Saumane le 28/09/2022

Monsieur le commissaire enquêteur,

De ce fait, voici par écrit mon point de vue et mes questionnements sur la modification du PLU.

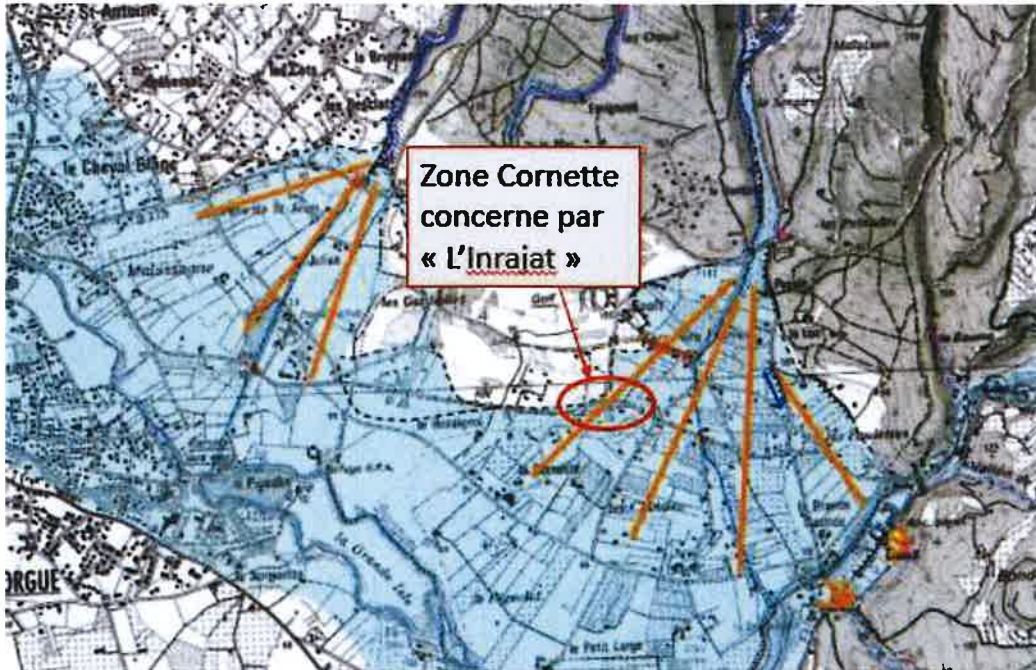
La modification du PLU parle de 20/25 logements dans la zone à urbaniser Au2i « La Cornette », 2 + 7 logements permis déposé (PC084124225003) sur les parcelles 171 et 172 U2ai ; ce qui porte à 34 logements (plan ci-dessous) avec au bas mot 70 véhicules supplémentaires.

La fréquentation et la vitesse excessive sur D25 me laisse penser qu'un simple tourne à gauche va accentuer le caractère accidentogène de ce secteur.

La sollicitation de Madame le Maire de Saumane de Vaucluse pour la création d'un giratoire dans le compte rendu du Conseil départemental a tous son sens dans le cadre de ce projet ; il permettrait de réduire considérablement la vitesse, rendre l'entrée/sortie du « Chemin de la Plantade » et de la zone Au2i plus sûre.

Si tout cela est irréalisable, y a-t-il pas une autre possibilité d'entrer dans la zone AU2I (sens unique) via l'aire de repos de la D25 et faire sortir sur le « Chemin de la Cornette » comme le droit de tréfond stipuler sur le permis PC084124225003 et rejoindre le « Chemin du Pigeolet »
